Regionalplan Düsseldorf (RPD)

1. Kommunaltabelle Stadt Dormagen

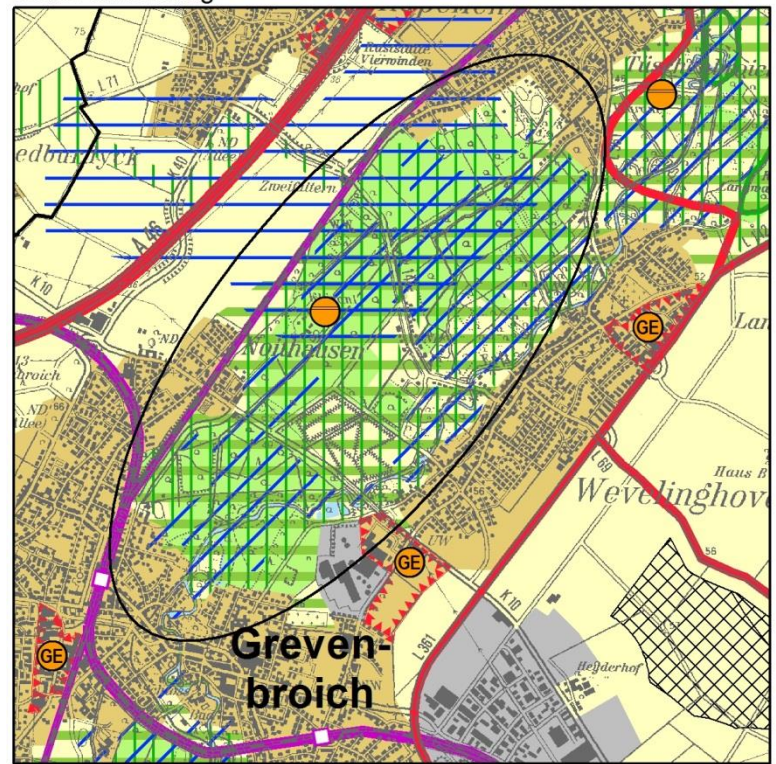
Grevenbroich-	PZ2b	<p>Die Stadt Grevenbroich regt in ihrer Stellungnahme (V-1152-2016-10-04/29) die Ergänzung der Darstellung von Waldflächen in der Beikarte 4F an.</p> <p>Der Anregung wird in Teilen gefolgt. Da die in der Stellungnahme angesprochenen Flächen überwiegend im Zusammenhang mit im M 1:50.000 dargestellten Waldbereichen stehen, wird die Darstellung der Waldbereiche unter Berücksichtigung der im FNP dargestellten Flächen für die Forstwirtschaft wie folgt im RPD-Entwurf angepasst:</p> <p>a) Bereich Tribünenweg:</p>	V-1152-2016-10-04/29

<p>b) Bereich Gustorfer Höhe: bisherige Darstellung* neue Darstellung**</p>  <p>*Darstellung gemäß RR-Beschluss vom 23.06.2016 **Derzeit beabsichtigte geänderte Darstellung (Stand vor der Erörterung)</p> <p>Zudem werden die veränderten Waldbereiche in die Beikarte 4F übernommen (siehe hierzu die Ausführungen in der Thementabelle unter dem Kürzel Kap. 7-Beikarte 4F).</p>	
Grevenbroich-	PZ2a		
Grevenbroich-	PZ2b		
Grevenbroich-	PZ2c		
Grevenbroich-	PZ2d		
Grevenbroich-	PZ2da	<p><u>BSN im Bereich nördlich des Klosters Langwaden</u> Der Beteiligte Ö-2015-03-30-BU (Ö-2016-10-06-H zum 2. Planentwurf) ist gegen die Darstellung eines BSN im Bereich der Stadt Grevenbroich nördlich des Klosters Langwaden, da es sich um eine Waldfläche handelt, die forstwirtschaftlich genutzt wird. Mit der Festlegung als BSN würde die Bewirtschaftung konterkariert werden, die Waldvermehrung erschwert. Zudem sei der Wald stark durch erholungssuchende Bevölkerung beeinflusst sowie durch Grundwasserabsenkung und potenzielle zukünftige Auswirkungen durch den Klimawandel. Es wird davon ausgegangen, dass zukünftig auch bestimmte Baumarten in dem Waldstück gefährdet sind. Eine Festsetzung als BSN zum jetzigen Zeitpunkt, die</p>	<p>Ö-2015-03-30-BU/01 Ö-2016-10-06-H/01</p>

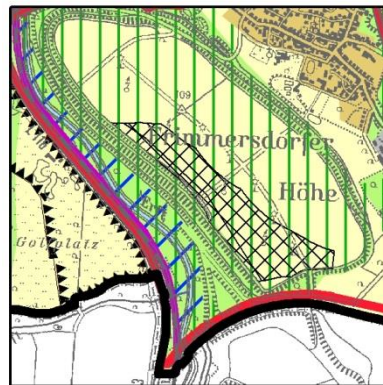
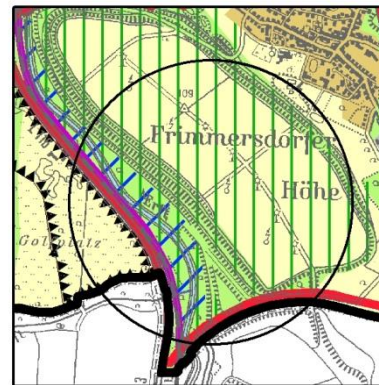
gefolgt. Denn die Bereiche sind ohnehin im FNP für WEA-Nutzungen vorgesehen und es wird davon ausgegangen, dass hier aufgrund der großen Nähe zu derzeit betriebenen WEA – auch unter Berücksichtigung von Bestandsschutzrechten und der Parzellenunschärfe des Regionalplans – eine hinreichende Vereinbarkeit mit dem derzeitigen Testfeldbetrieb möglich ist. Allerdings birgt eine Regionalplandarstellung als Vorranggebiet ggf. Gefahren für den Austausch von WEA, da bei einer BImSchG-Genehmigung nach dem „Windhundprinzip“ ggf. auch Standorte im regionalplanerischen Vorranggebiet aber jenseits der vom Testfeldbetrieb her vorgesehenen Standorte zugelassen werden könnten. Das würde in der Tat den Testfeldbetrieb stören. Daher wird auf die Darstellung von Grev_WIND_011 und Grev_WIND_037 verzichtet, denn die insoweit unkritischen Bereiche im engeren Bereich des Testfeldes wären unter 10 ha groß.

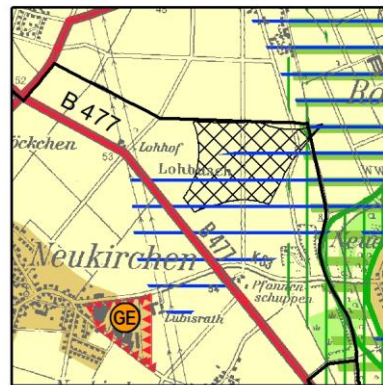
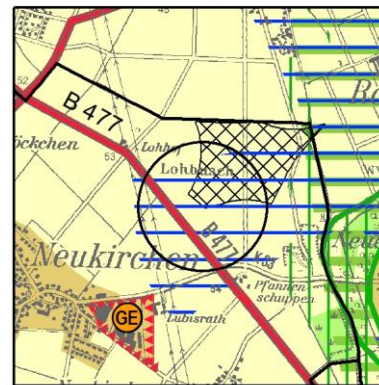
<p>Testfeldes hin. In jedem Fall ergeben sich aus der Stgn. V-1152-2015-03-26/67 keine hinreichend konkreten Gründe für einen – nun aus anderen Gründen vorgesehenen - Verzicht auf die Darstellung.</p> <p><u>Ergänzendes zu Grev WIND_002/Grev WIND_036</u> Die Bedenken in V-1152-2015-03-26/62-A und V-1152-2016-10-04/44 werden zur Kenntnis genommen, aber ihnen wird nicht gefolgt. Immissionssituationen können sich z.B. über das Repowering oder auch Umrüstungen und Nachtabstaltungen bestehender Anlagen ändern. Insoweit sind die Ausführungen kein Grund, um auf die raumordnerische Bereichssicherung zu verzichten. Inwieweit und wann das Immissionsschutzrecht eine Anlagenerrichtung wo in dem Bereich zulässt und ggf. mit welchen Auflagen ist auf nachfolgenden Planungs- und Entscheidungsebenen zu prüfen. Eine generelle dauerhafte Unvereinbarkeit wird nicht gesehen.</p> <p>Auch den Bedenken in V-1152-2016-10-04/44 zu diesem Bereich wird hier nicht gefolgt. Erstmalige Inanspruchnahmen sind zum Teil ohnehin erforderlich und wären auch hier sachgerecht; es ist aber ohnehin keine im engeren Sinne erstmalige Inanspruchnahme eines Raumes, denn nördlich angrenzend sind bereits WEA genehmigt.</p> <p>Allerdings werden die Abstände nach Süden vergrößert – wodurch auch V-1152-2016-10-04/56 insoweit zumindest etwas Rechnung getragen wird - (Planänderung) um dem dortigen ASB, der zur 2. Beteiligung vergrößert worden war, Rechnung zu tragen (siehe ansonsten die Begründung (bereichsbezogene Angaben) zur Thematik der Sonderregelung, soweit dies nicht ggf. durch Planänderungen südlich Neukirchen obsolet wird):</p>

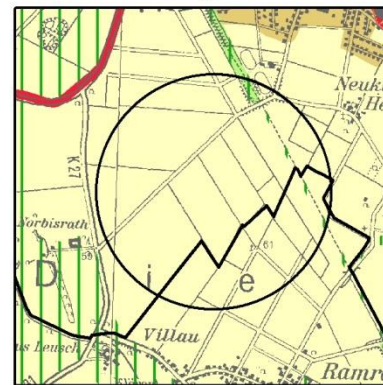
2016-10-04/58 (erstmalige Inanspruchnahme schützenswerten Kulturraums, Unzerschnittenheit, Abstand zu Grev_WIND_002, hist. Bahndamm, Schloss, Kloster, Naherholung etc.). Gegenüber dem ersten Entwurf wurden hier bereits Teile reduziert (Grev_WIND_021 und Rom_WIND_022-B)
 Hier werden die betreffenden Bereiche gegenüber dem 2. Entwurf nun ganz gestrichen (Planänderung). **Insoweit wird zumindest vom Ergebnis her den Bedenken gefolgt.**

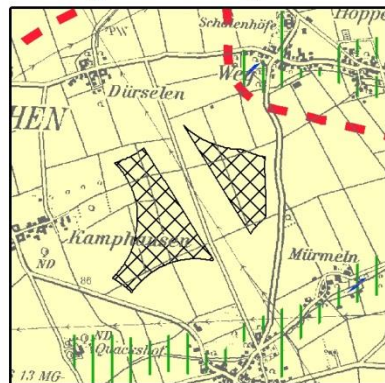
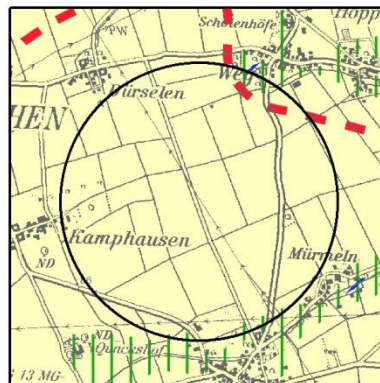
<p>bestimmungen – zur Kenntnis genommen.</p> <p>Ergänzend ist zu Jüchen Jüc_WIND_002 und Jüc_WIND_003 folgendes auszuführen. Für die Bereiche sprechen eine hohe Punktzahl in der Gunstbereichsbewertung und wenige lokale Restriktionen. Auch die Abstände zu nächsten Windenergiebereichen betragen mindestens ca. 4 km. Die Entfernung zum ASB Jüchen ist mit ca. 1,6 km relativ groß. D.h. die am Braunkohlenabbau gelegene Hauptortslage ist gar nicht gravierend betroffen, sondern die kleinen Ortslagen Mürmeln, Kamphausen und Kelzenberg und diese sind auch nicht stärker betroffen, als vergleichbare Ortslagen in anderen Kommunen des Planungsraums.</p> <p>Kommunale Planungsvorstellungen werden natürlich im Rahmen der Abwägung der Stellungnahmen als bedeutender Aspekt mitbewertet und es wird dadurch dem Gegenstromprinzip hinreichend Rechnung getragen. Das Gegenstromprinzip bedeutet aber nicht, dass man immer umsetzen muss, was die Kommunen wollen, sondern nur, dass dies in die Überlegungen sachgerecht einbezogen wird. Dies geschah auch hier.</p> <p>Allerdings wird hier nun eine Neubewertung vorgenommen, die auch V-1153-2015-03-27/14, V-1153-2016-10-07/06 und V-1153-2016-12-15/01 insoweit entgegen kommt. Angesichts der Besonderheit der Gemeinde Jüchen, dass lokal ein Großteil des Gemeindegebietes dem Braunkohlenabbau unterliegt, wird auf die Darstellung der Bereiche Jüc_WIND_002 und Jüc_WIND_003 verzichtet (Planänderung).</p>

Die Regionalplanung kommt – in Kenntnis der Qualitäten der Bereiche Jüc_WIND_002 und Jüc_WIND_003 für die Windenergienutzung – zum Ergebnis, dass eine entsprechende Schonung des nördlichen Teils der Kommune u.a. zum Zwecke der Naherholung und sozusagen zum Ausgleich für landschaftliche Belastungen im Süden nicht nur in der Abwägung vertretbar, sondern auch sachgerecht ist. Dabei floss in die Abwägung auch ein, dass nach neueren Erkenntnissen in Jüchen in rekultivierten Braunkohlenabbaugebieten auch **zusätzliche Windenergiebereiche vorgesehen werden können und sollen** (Planänderung). Damit erhöht sich die entsprechende Belastung des südlichen Gemeindegebietes durch Vorhaben der Energieerzeugung und macht eine Schonung des nördlichen Raumes umso sinnvoller. Auch werden dabei die teilräumlichen Beiträge für eine regenerative Energieerzeugung im Planungsraum mit in den Blick genommen.

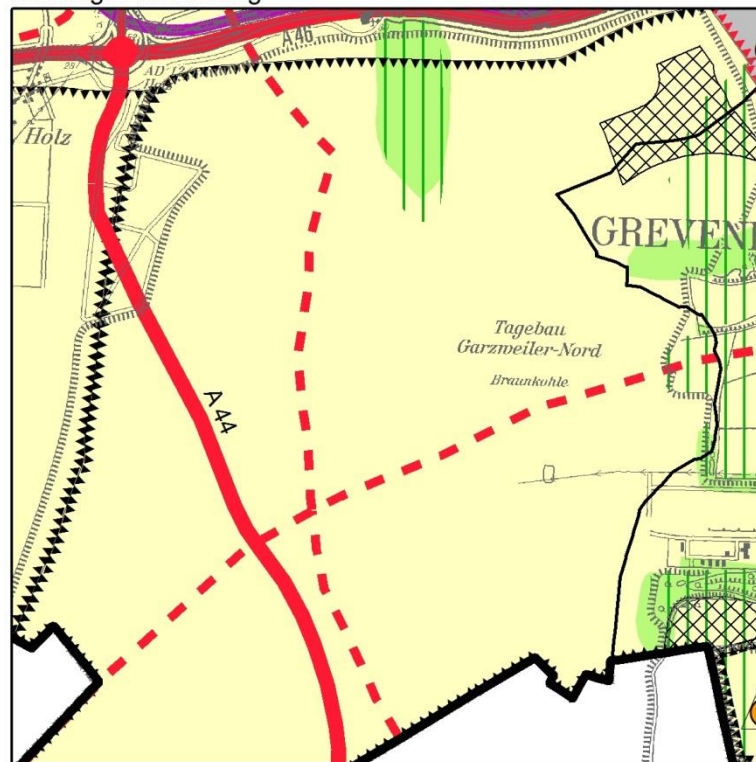
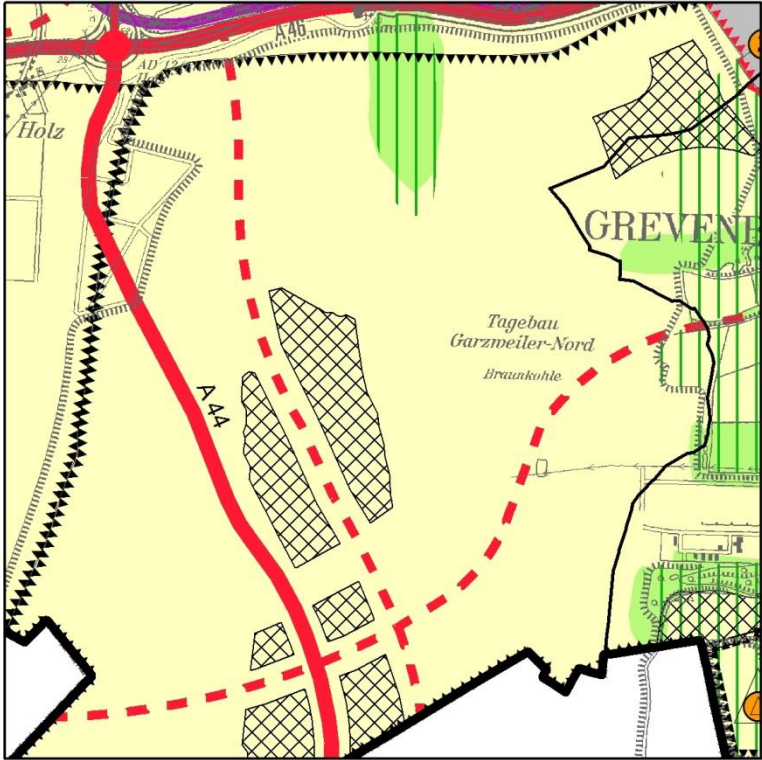
Ausführungen zu Jüc_WIND_002 und Jüc_WIND_003 unter dem Kürzel Jüchen-PZ2ed in dieser Tabelle) wird auch die Darstellung der L31n sowie der K22n angepasst (Planänderung).

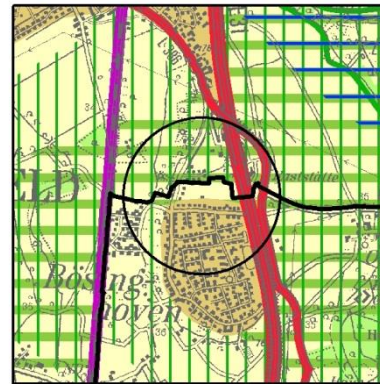
Die ASB-Reserve 10 (4 ha) gemäß GEP 99 wurde aufgrund zu großer Reserven und schlechter Infrastrukturausstattung (vgl. Kap. 7.1.1.8 der Begründung sowie Anlage 1 „Infrastrukturkarten und Entfernungsbewertungen Analyse“ zu Kap. 7.1.1 der Begründung) und aufgrund der Anregung im ersten Gemeindegemächspräch mit der Stadt Meerbusch reduziert. Die nun von der Stadt Meerbusch angeregte Bebauung wurde bisher ohnehin mit 1 ha Reserve an dieser Stelle in das Mengengerüst mit aufgenommen. Zur Klarstellung wird nun die zeichnerische Darstellung wie folgt geändert:

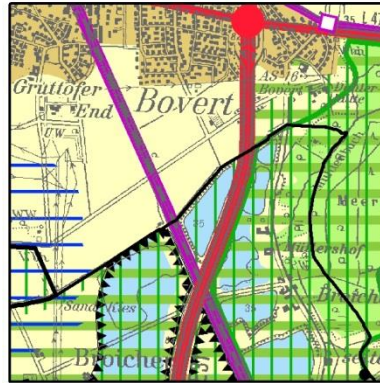
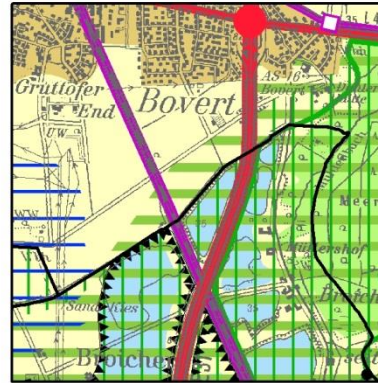
zum anderen der Bereich nicht die Kriterien zur Darstellung von BSLE gemäß Kap. 7.2.5 der Begründung erfüllt. Bzgl. des Umspannwerks wird klargestellt, dass u.a. Vorhaben, die der öffentlichen Versorgung mit Elektrizität dienen, keiner ASB-Darstellung bedürfen.

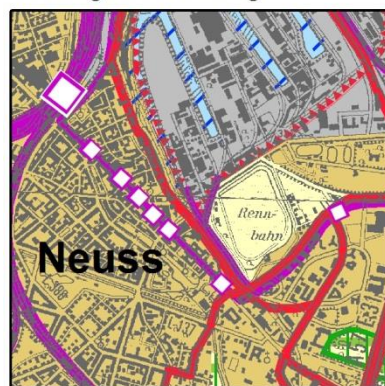
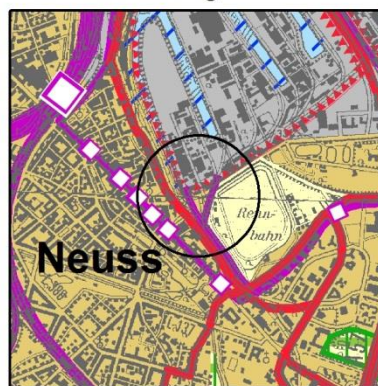
„In den Bauleitplänen dürfen neue Wohnbauflächen, gemischte Bauflächen und Sonderbauflächen oder die darin zulässigen Baugebiete nur in einem Abstand von mehr als 300 m von den Grenzen der GIB mit Zweckbindung Standorte des kombinierten Güterverkehrs – Hafennutzungen und hafenaffines Gewerbe – ausgewiesen werden. Ausnahmsweise sind solche Planungen in einem Abstand von weniger als 300 m möglich, wenn hierdurch kein neues Abstandserfordernis zu einem Hafenstandort ausgelöst wird.“

Im Rahmen der Bauleitplanung ist für die in Rede stehende Fläche eine Ausweisung vorzusehen, die dieser Vorgabe gerecht wird.

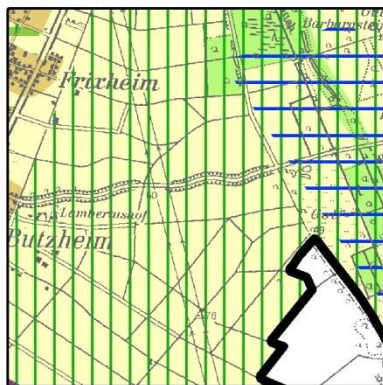
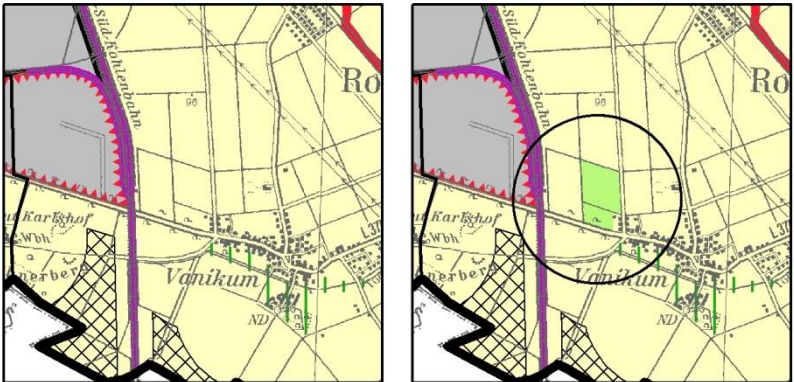
Rommerskirchen-	PZ1ca		
Rommerskirchen-	PZ1d		
Rommerskirchen-	PZ1e		
Rommerskirchen-	PZ1ea		
Rommerskirchen-	PZ1eb		
Rommerskirchen-	PZ1ec		
Rommerskirchen-	PZ1ed		
Rommerskirchen-	PZ2a		
Rommerskirchen-	PZ2b	<p><u>Darstellung faktischer Kleinwaldflächen sowie neu angelegter Waldflächen</u> Die Gemeinde Rommerskirchen regt an, alle faktischen Kleinwaldflächen sowie die vom Rhein-Kreis Neuss im Rahmen des Waldvermehrungsprogrammes angelegten Waldflächen und zusätzlich die gemeindeeigenen Ökokontenflächen, die als Wald genutzt werden sollen, mit in den Regionalplan aufzunehmen (siehe hierzu auch Abb. „Vorschlag der Gemeinde: zu ergänzende Waldflächen (rot)“).</p> <p>Der Anregung V-1158-2015-03-26/08 der Gemeinde Rommerskirchen wird insofern gefolgt, als nachfolgende Waldflächen im Regionalplan Düsseldorf als Wald dargestellt werden. Diese entsprechen den Kriterien zur Darstellung von Wald gemäß Kap. 7.2.2. Es handelt sich hierbei de facto um Waldflächen, die größer als 5 ha sind. Eine Darstellung der übrigen Flächen kann im RPD nicht</p>	V-1158-2015-03-26/08

erfolgen, da diese den Kriterien zur Darstellung von Wald gemäß Kap. 7.2.2 nicht entsprechen; sie liegen entweder unterhalb der Darstellungsgrenze von Wald (in waldarmen Kommunen ab 5 ha) oder sind nicht als Wald einzustufen.

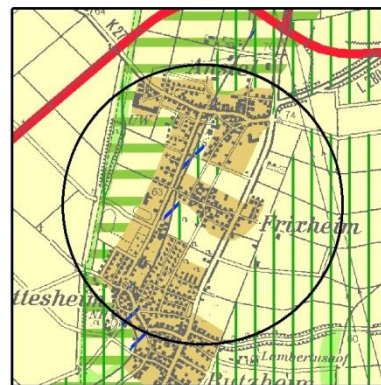
Rommerskirchen-	PZ2dc	<p><u>RGZ zwischen Anstel, Frixheim, Nettesheim und entlang des Bahndamms</u> Die Gemeinde Rommerskirchen (V-1158-2015-03-26/06 u. V-1158-2016-10-12/02) sowie die IHK mittlerer Niederrhein (V-4015-2015-03-31/37) äußern Bedenken gegen die Darstellung Regionaler Grünzüge zwischen den Ortsteilen Anstel, Frixheim und Nettesheim, Butzheim sowie Rommerskirchen und Eckum. Seitens der Verfahrensbeteiligten wird angeregt, diese zu streichen und stattdessen einen neuen RGZ mit der Funktion Naherholung entlang der westlichen Ortsgrenzen zwischen Bahndamm und den o.g. Ortslagen darzustellen.</p> <p>In Anbetracht der kleinteiligen Struktur der Regionalen Grünzüge zwischen den Ortsteilen Anstel, Frixheim und Nettesheim, Butzheim sowie Rommerskirchen und Eckum, der Bedeutung des Bereichs zwischen Bahndamm und den genannten Ortslagen für die Naherholung wird der Anregung insofern gefolgt,</p>	V-1158-2015-03-26/06 V-1158-2016-10-12/02 V-4015-2015-03-31/37

als die Darstellung der kleinteiligen RGZ entfällt und ein großer zusammenhängender Regionaler Grünzug mit der Funktion Naherholung im Westen der Ortslagen dargestellt wird. Letzterer bildet entlang der ehem. Bahntrasse eine Verlängerung des in Beikarte 4C abgebildeten Regionalen Grünzugs „Kulturraum Knechtsteden“ und dient neben der Naherholung ebenfalls der Biotopvernetzung. Die für die Erörterung überarbeitete Darstellung korrespondiert mit der Einstufung der Gemeinde Rommerskirchen als ländlich geprägter Bereich gemäß der Gebietskulisse für Regionale Grünzüge (vgl. Kap. 7.2.6.2 der Begründung). Entsprechend der Darstellungssystematik von RGZ grenzt der neu dargestellte RGZ an den Siedlungsbereich an.

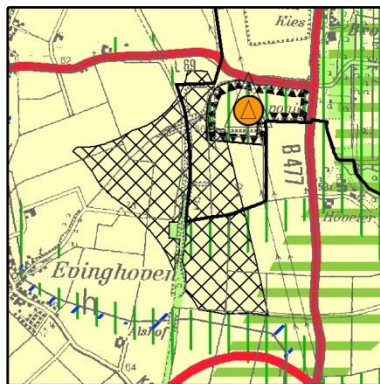
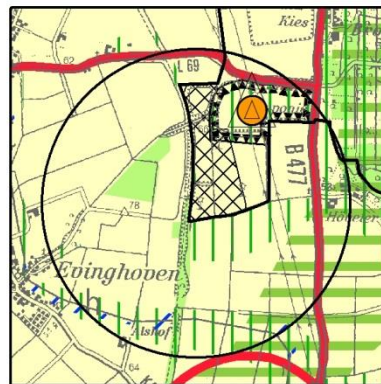
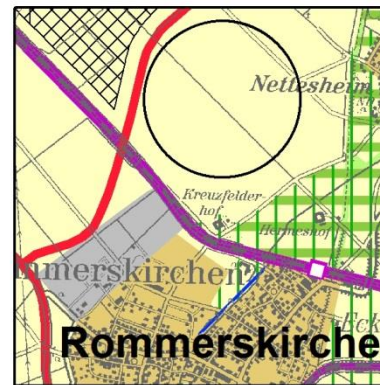
<p>Den Bedenken in Stgn. V-8004-2015-03-27/30 wird hier gefolgt, soweit sich dies aus Kap. 7.2.15. Anlage 2 ergibt. Darüber hinausgehend wird auf Kap. 7.2.15.3.7 und 7.2.15.3.8 der Begründung verwiesen.</p> <p><u>Rom_WIND_004, Rom_WIND_009, Rom_WIND_023, Rom_WIND_024, Rom_WIND_028, Rom_WIND_029 und Rom_WIND_035</u></p> <p>Der Anregung Ö-2015-03-27-AQ/05 wird bezgl. Rom_WIND_004, Rom_WIND_023, Rom_WIND_024, Rom_WIND_009 und Rom_WIND_028 im Ergebnis in Teilen gefolgt. Dabei wird auch V-1158-2016-10-12/22 berücksichtigt.</p> <p>Die Arrondierung zum vorhanden Windpark Gohr auf dem Stadtgebiet Dormagen ist zwar ein Aspekt für eine Darstellung der angrenzenden Bereiche Rom_WIND_004, Rom_WIND_023, Rom_WIND_024. Es wird jedoch durch einen Darstellungsverzicht (<u>Planänderung</u>) Rücksicht genommen auf die für den Raumbereich Rommerskirchen und Umgebung relativ hohe lokale Freiraumwertigkeit und Erholungsfunktion des Standortes und seiner unmittelbaren Umgebung. Das Gebiet liegt in unmittelbarer Nähe zum Waldnaturschutzgebiet Knechtsteden in Dormagen sowie zum Regionalen Grünzug, welche beide eine besondere Freiraumfunktion darstellen. Dabei wird in die Betrachtung eingestellt, dass in der Umgebung weitere, großflächige und restriktionsärmere Standorte für eine Darstellung als Windenergiebereiche vorgesehen sind.</p>

Allerdings wird Rom_WIND_009 entgegen Ö-2015-03-27-AQ/05 nicht dargestellt und zwar aus den gleichen nachfolgend genannten Gründen (sofern beim nachfolgenden Spielstrich nicht jeweils eine spezifische Nennung dargelegt wird) wie die nun vorgesehene (Planänderung) Streichung von Rom_WIND_029 und 035.

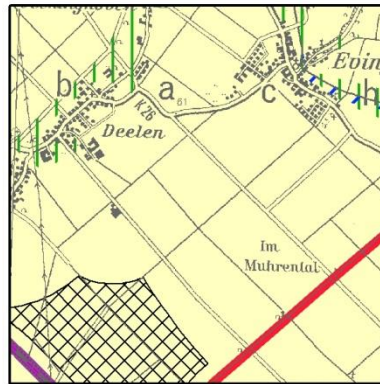
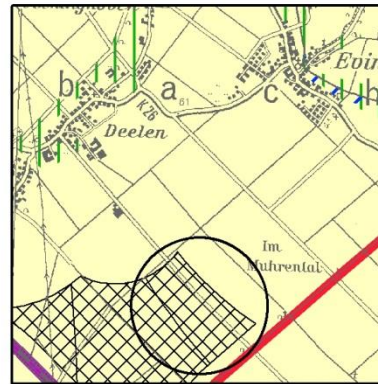
Rom_WIND_024 (bisheriger Nichtdarstellungsgrund waren die 2.500 m) zu nah an den bereits für WEA genutzten und somit besonders geeigneten Bereich Dor_WIND_001.
